Réponse à l'avis MRAE du 8 novembre 2021 sur le projet de construction et d'exploitation d'un parc éolien sur les communes de Bagneux et Clesles (Marne) et Étrelles-sur-Aube (Aube), porté par la société Ferme éolienne de Rochebeau

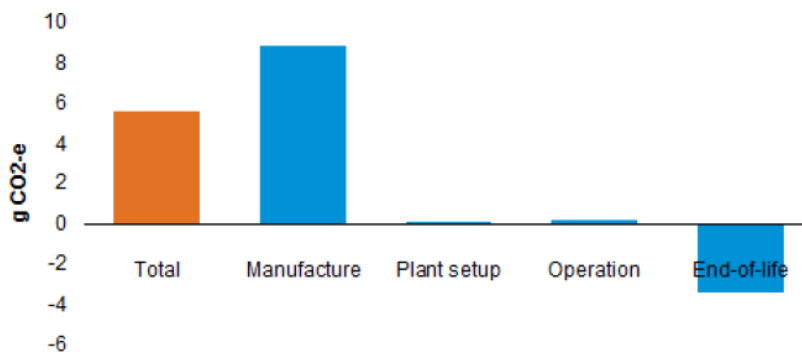
***L'Ae recommande au pétitionnaire d'élargir le périmètre d'étude concernant l'inventaire des oiseaux migrateurs.***

Le périmètre d'étude pour l'inventaire des oiseaux migrateurs a été élargi à la zone d'étude rapprochée. Rappelons que l'absence de relief et l'utilisation des longues vues permettent des vues très lointaines, permettant l'observation d'oiseaux migrateurs à plusieurs kilomètres autour du point d'observation.
